**AVIS RELATIF À LA PROTECTION
CONTRE LES EVENTUELS EFFETS NOCIFS ET NUISANCES
PROVOQUÉS PAR LES RAYONNEMENTS NON IONISANTS
GÉNÉRÉS PAR DES ANTENNES ÉMETTRICES STATIONNAIRES**

Commune : COUVIN - Exploitant : TELENET GROUP

Référence exploitant : NR1116A

Rapport n° 3898 / 2024

Figure 1 : Vue en plan des lieux de séjour et des points de contrôle

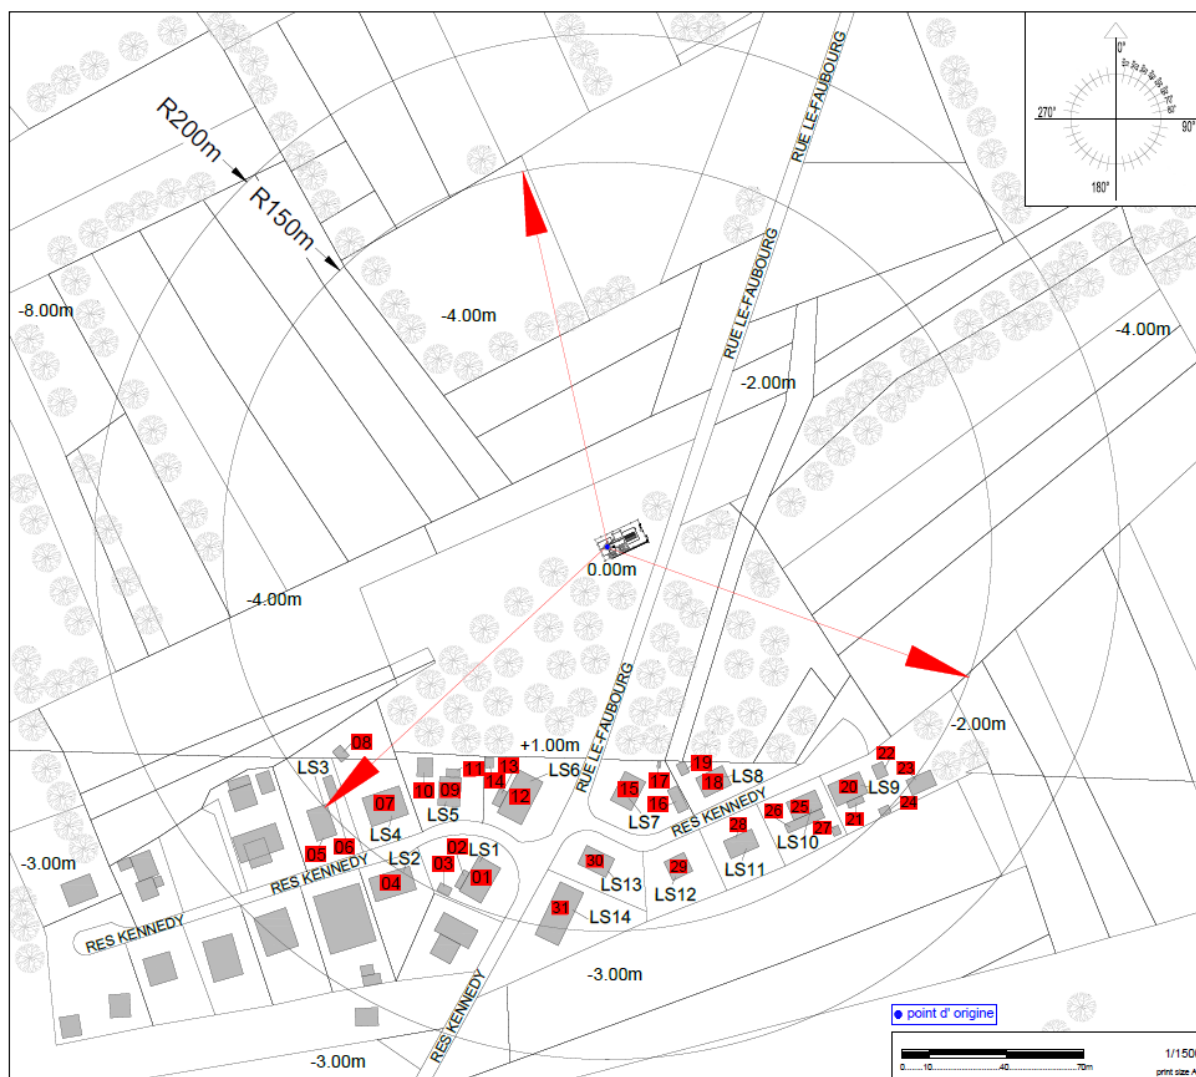
- le numéro du point de contrôle repris sur un des plans de la figure 1;
- le numéro du LS dans lequel se trouve le point de contrôle de la 1^{ère} colonne ;
- l'atténuation d'obstacle prise en compte pour le calcul de l'indice d'exposition dans le LS ;
- le résultat du calcul de l'indice d'exposition.

En ce qui concerne les antennes de l'installation mentionnées dans le tableau 1, la distance maximale à laquelle la limite pourrait être atteinte, à l'extérieur, est égale à 91,2 m. S'il n'y a pas de LS à une distance inférieure, les antennes respectent forcément la limite d'immission.

Dans le cas des LS situés à l'intérieur des bâtiments, une atténuation d'obstacle est prise en compte et il en résulte que la distance maximale à laquelle la limite pourrait être atteinte se réduit à 64,6 m.

Figure 2 : Vue en plan des installations d'antennes dans un rayon de 300 mètres autour de l'installation faisant l'objet de la demande d'avis

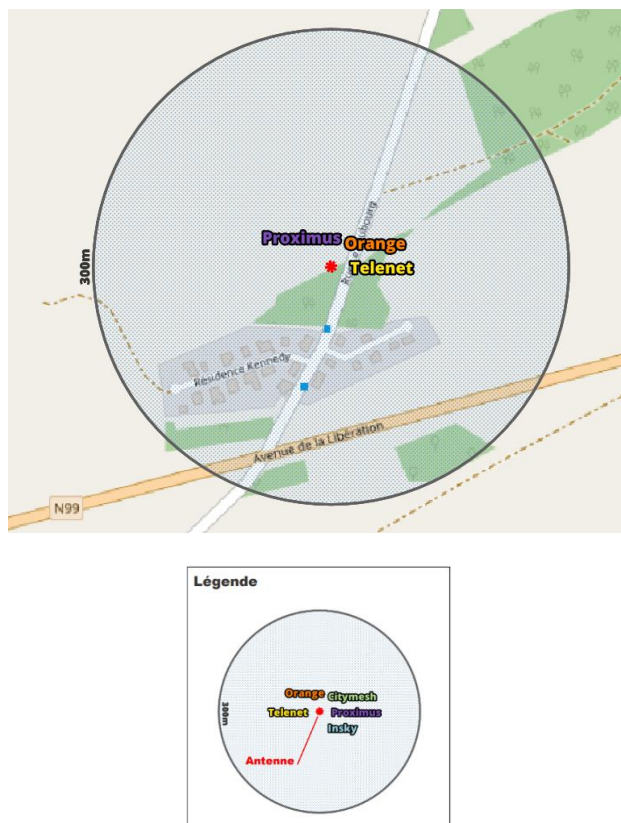
Le plan en projection verticale de la figure 2 indique la localisation des installations d'antennes émettrices stationnaires visées par le décret et situées dans un rayon de 300 mètres autour de l'installation référencée dans le paragraphe 2 et localisée au centre du cercle. Les données de localisation de ces antennes et les avis correspondant sont accessibles via le cadastre en ligne des antennes émettrices stationnaires⁸. Les installations prises en compte dans l'évaluation du respect de la limite cumulative sont les installations d'antennes émettrices déclarées en service par l'exploitant à la date du présent avis, à l'exception de l'installation référencée dans le paragraphe 2 et éventuellement d'autres installations ayant fait l'objet d'une demande d'avis à la même date et qui sont situées à l'intérieur de la zone de 300 mètres de rayon.

Compte tenu des considérations ci-dessus, il apparaît que l'intensité du rayonnement électromagnétique généré, dans les lieux de séjour situés dans un rayon de 300 mètres autour de l'installation référencée dans le paragraphe 2, par l'ensemble des antennes émettrices stationnaires de l'ensemble des exploitants du même site d'antennes émettrices stationnaires respecte la limite fixée à l'article 4, § 2 du décret.
